Klima

Stellungnahme zur Studie der GEO-NET Umweltconsulting GmbH, Hannover, Klimaökologische Auswirkungen des Bauvorhabens Neulichterfelde in Berlin vom März 2021

Grüne Finger, klimaökologische Folgen, Stadtplatz, Reiterpfuhl

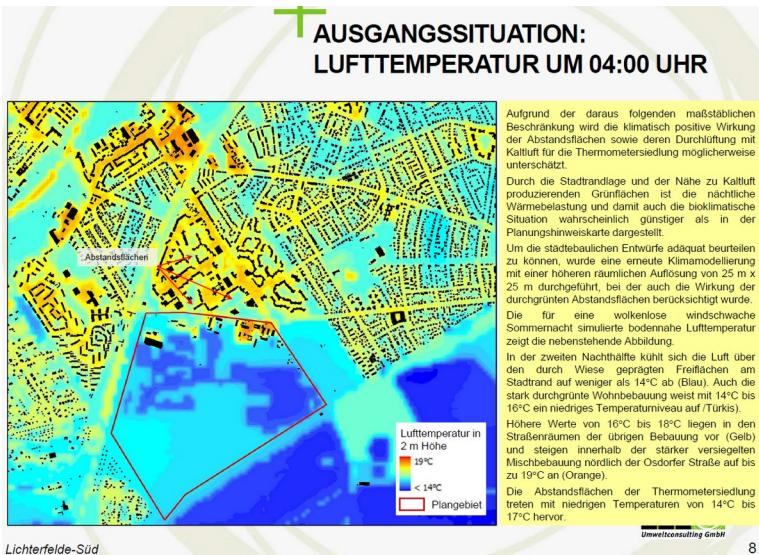
Seite 7 zeigt die klimatisch weniger günstigen Siedlungsräume des Bestands um das Bauplangebiet auf, darunter auch die Thermometer Hochhaussiedlung:

Seite 10:

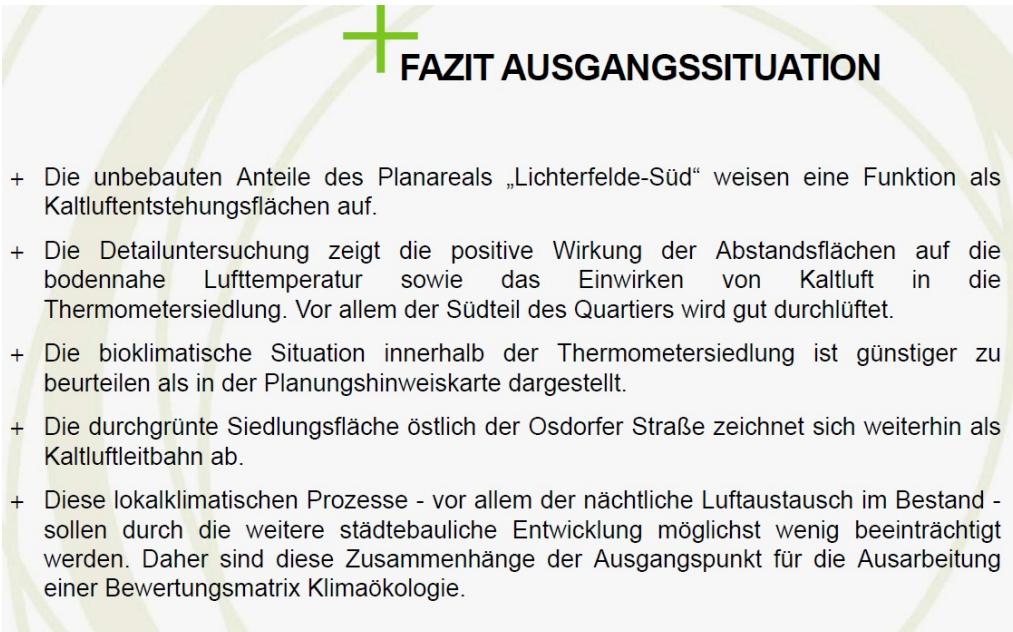
Seite 9 weist ausdrücklich auf die positive Kalt-/Frischluftströmung des Stangenpühlgrabens hin.

Abb. 3.11: Differenz des Kaltluftvolumenstroms zwischen Basisszenario und Planzustand in Prozentpunkten

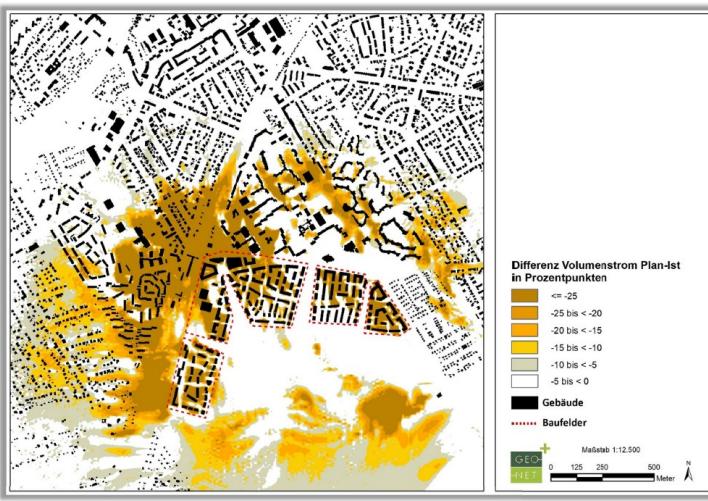
Die Differenzbetrachtung mit dem verwendeten Klimamodell zeigt eine deutliche Abnahme der Kalt-/Frischluftzufuhr im Planfall für das Gebiet nördlich und nordwestlich des linken Fingers/Stadtplatz in Abb. 3.11:

Hier werden die beurteilungsrelevanten Abnahmen dargestellt, welche für jede einzelne Rasterzelle berechnet wurde. Diese machen die räumliche Reichweite des vorhabenbedingten Einflusses deutlich. Es zeigt sich, dass sich im Planzustand die stärkste Abschwächung mit mehr als minus 25 Prozentpunkten im Bereich Holheimer Weg/Feldstraße sowie Osdorfer Straße vorliegt (braune Farbe).

Eine ausreichende Versorgung mit Kalt-/Frischluft ist hier aber auch im Planzustand aufgrund des nach wie vor intensiven Luftaustausches gewährleistet. Zwar wird der Schwellenwert von 10 Prozentpunkten überschritten, die betroffenen Bestandsflächen sind aufgrund ihrer Stadtrandlage, strukturellen Ausprägung und zumeist geringer nächtlicher Überwärmung nicht als bioklimatisch belastet anzusehen. Eine schwach ausgeprägte Fernwirkung bis minus 5 Prozentpunkte ist noch bis in Höhe der Lindenstraße zu beobachten.

- Der linke Grüne Finger zeigt sich unterdimensioniert. Die geplante Baumbesetzung ist in bzgl. der 30 %-Grenze in Frage zu stellen.
Durch die Einmündung in den dicht bebauten, versiegelten Stadtplatz und dessen am nördlichen Rand gelegenen Gebäude (u.a. Hochhaus) schneidet der Stadtplatz in dieser Konzeption den Kalt-/Frischluftstrom Richtung Nordwesten auch noch ab.

Eine Verringerung des Kaltluftvolumens um mehr als 10 Prozentpunkte im Umfeld ist nicht hinnehmbar. Planungsalternativen sollen die Kalt-/Frischluftzufuhr in umliegende Siedlungen transportieren!
